Geluid

De bewoners van de woningen Zijde 67 en 79 vragen zich af in hoeverre in het plan rekening is gehouden met de geluidsbelasting van de bestaande woningen.

Figuur 1 Verkeersintensiteiten op de wegen in het plangebied

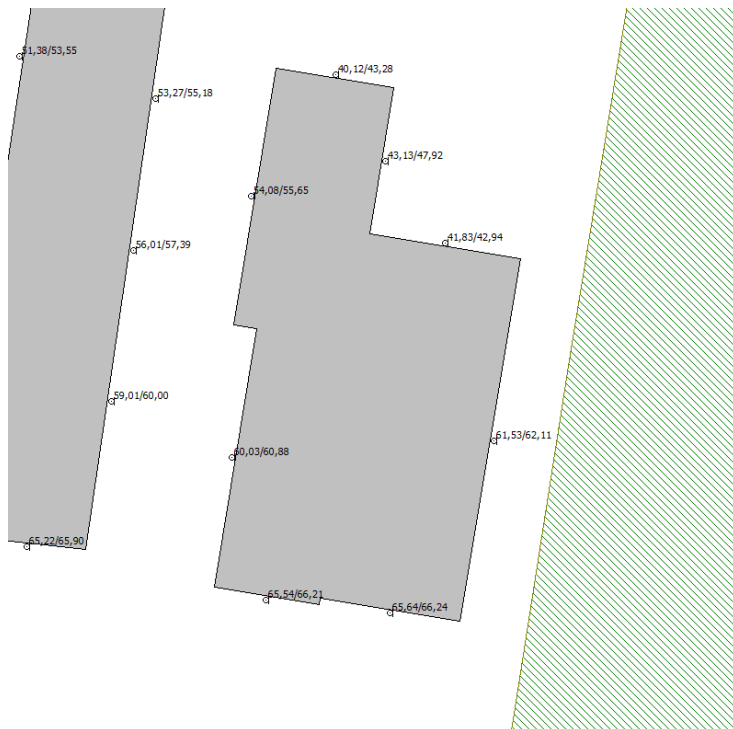
Om aan te tonen dat op de woningen Zijde 67 en 79 sprake blijft van een aanvaardbaar akoestisch klimaat is de gecumuleerde geluidsbelasting berekend uitgaande van een verkeersintensiteit van 800 mvt/etmaal op het deel bij de rotonde en 500 mvt/etmaal op de overige nieuwe wegen, dit is worst case (zie figuur 1). De gecumuleerde geluidsbelasting betekent dat het geluid ten gevolge van het verkeer op alle omliggende wegen wordt meegenomen. Dus ook de bestaande geluidsbelasting ten gevolge van het verkeer op de Zijde. Verder is in de berekeningen uitgegaan van een situatie zonder afschermende nieuwe woningen. Zoals eerder gesteld zal de weg een maximumsnelheid krijgen van 30 km/h en een wegdekverharding van klinkers in keperverband.
